第1043回審査会合でのご指摘を踏まえた敷地の地質・地質構造における 審査資料の品質確保策の改善について

敷地の地質・地質構造（コメント回答その14）の
第1043 回審査会合資料の誤りの正誤表（抜粋）

**敷地の地質・地質構造（コメント回答その14）の
2021年12月8日に実施したヒアリング資料の誤りの正誤表（抜粋）**

主要調査断面の風化指標の分析結果(4/15):Ts-6-28孔(1/2)

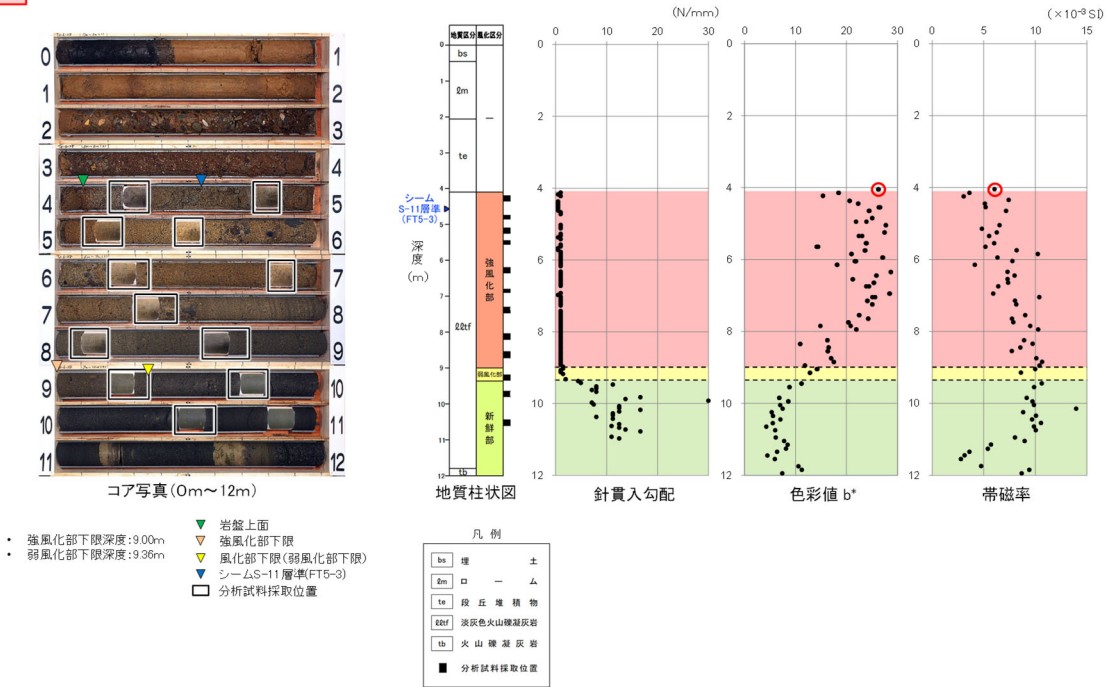
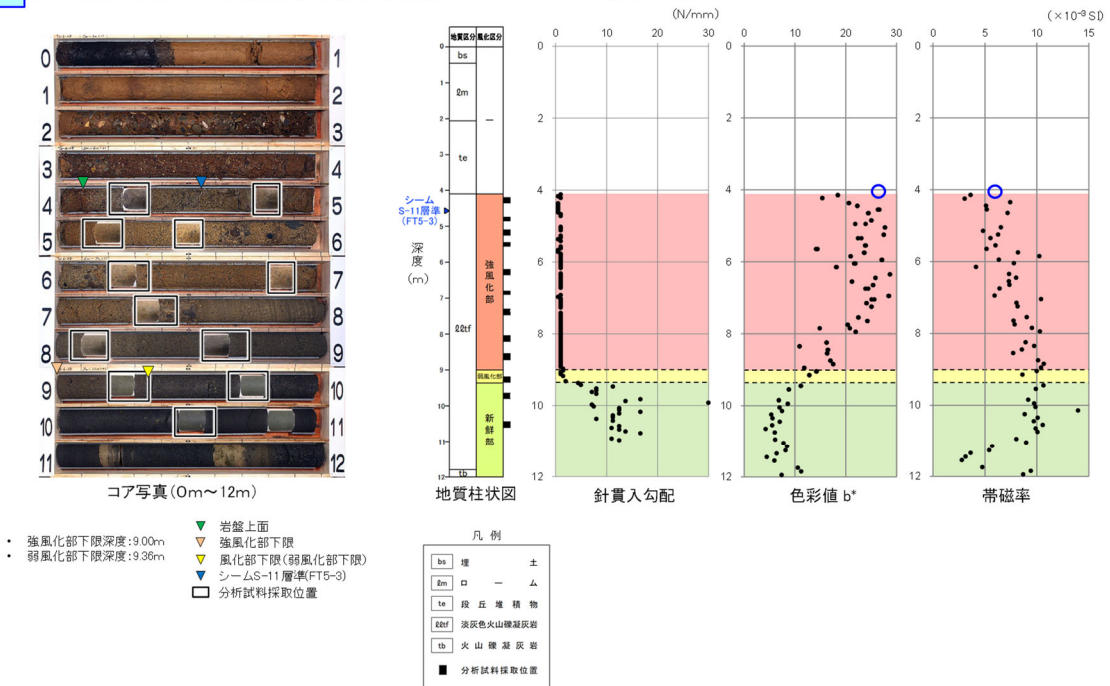
- ・淡灰色火山礫凝灰岩ではないシームS-11、段丘堆積物、細粒凝灰岩の測定点を余分に表示した。
- ・Ts-6-23 孔において、深度方向に測定点を表示しているグラフ上に示すシームS-11 の分布深度を、約2m浅く表示した。
- ・淡灰色火山礫凝灰岩の測定点のうち、針貫入勾配の表示が一部漏れていた。
- ・淡灰色火山礫凝灰岩以外の色彩値2点及び帯磁率1点を含んだデータ数で、平均値及び標準偏差値を表示した。

誤

正

i) 主要調査断面における風化区分と風化指標との関係(4/14): 針貫入勾配

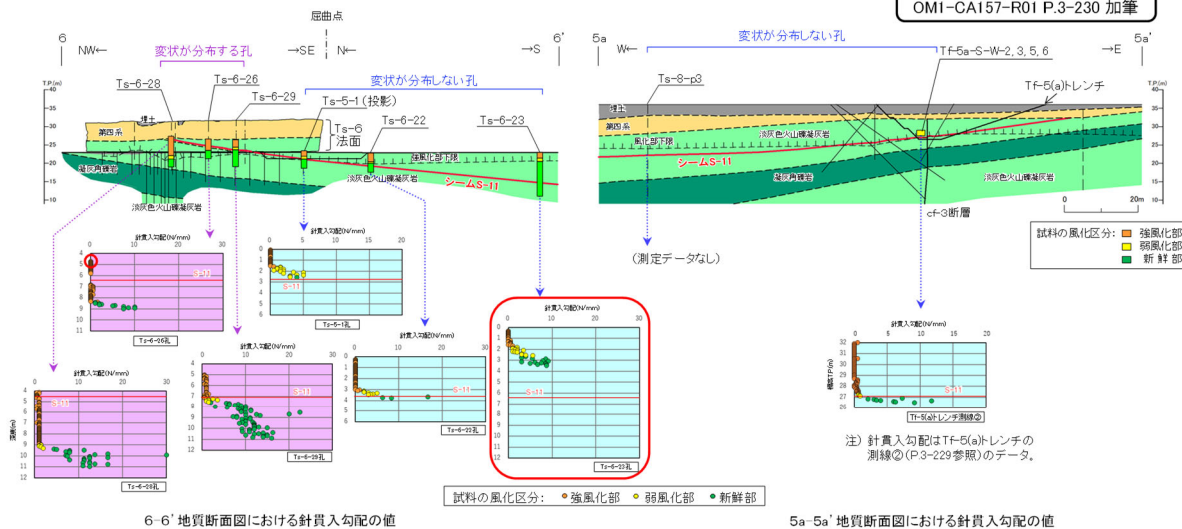
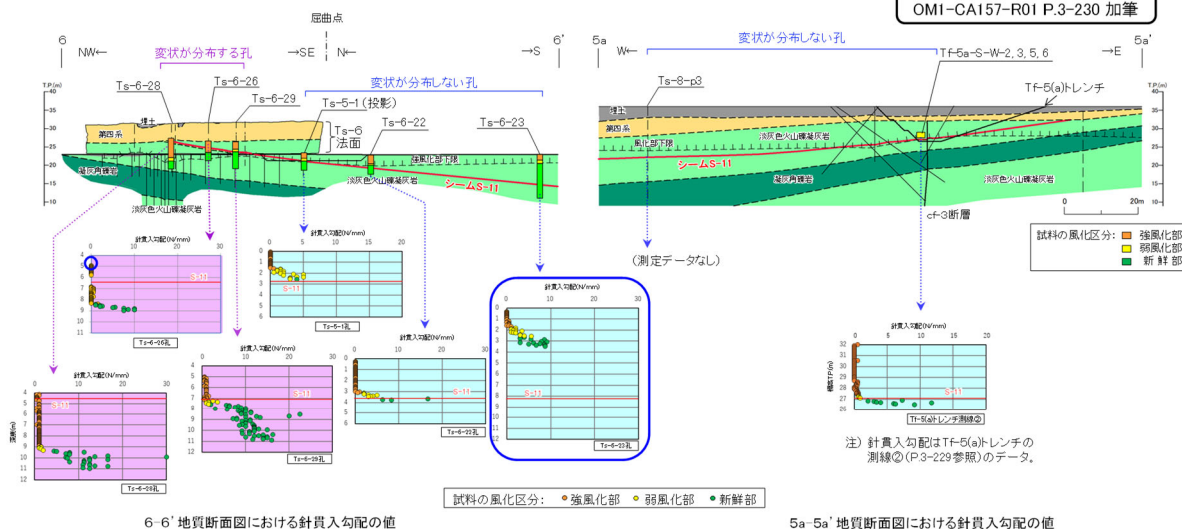
誤

正
